2019年1月
株式会社ニッセイ
減速機事業部

单相モータ用コンデンサ 仕様(寸法)変更のお知らせ

GTR MID SERIES

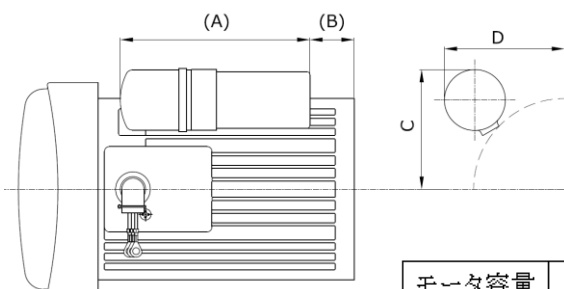
さて、このたび MID SERIES の单相モータに使用されるコンデンサ仕様(寸法)が変更となりますのでご案内いたします。

モータ容量 (W)	新・旧	(A) (mm)	(B) (mm)	C (mm)	D (mm)
200	旧	(120)	(28)	76	76
	新	(113)	(40)	78	78
400	旧	(120)	(38.5)	108	69
	新	(113)	(45)	110	71
